SERVICE INFO – INA 0105

Repair kit 530 0550 10 for second-generation VAG common-rail diesel engines

Slika 2: Remenica klizača Kat. Br. 532 0623 10 lijevo/Remenica klizača Kat. Br. 532 0349 10 (desno)

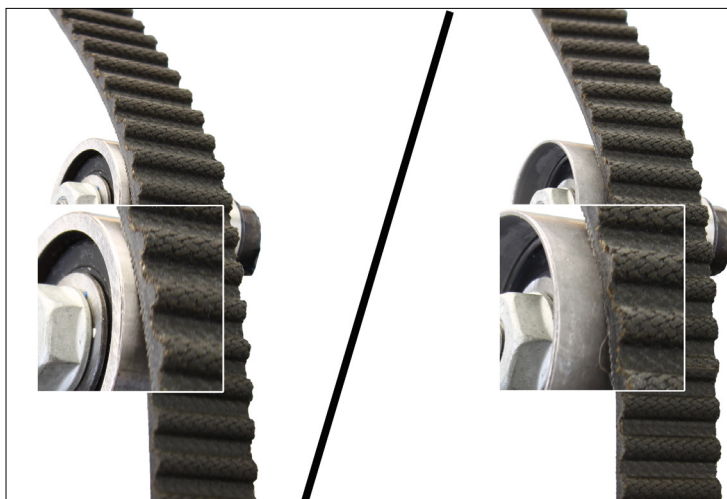
Svi specificirani KIT-evi i SET-ovi su opremljeni sa poboljšanom izvedbom remenice klizača Kat. Br. 532 0623 10 (Slika 2, lijevo) Ova remenica zamjenjuje klizač 532 0349 10 (Slika2, desno) koji je upotrebljen u navedenim vozilima.

U usporedbi sa prethodnim modelom, optimizirana remenica klizača je uža za nekih 6,6 mm. Time je postignut zahvat zupčastog remena po sredini remenice, što osigurava da se sila raspoređuje na kuglični ležaj sa puno većim učinkom. Sa ovom promjenom, je remenica prilagođena uvjetima sa kojima je suočen ovaj zupčasti pogon.
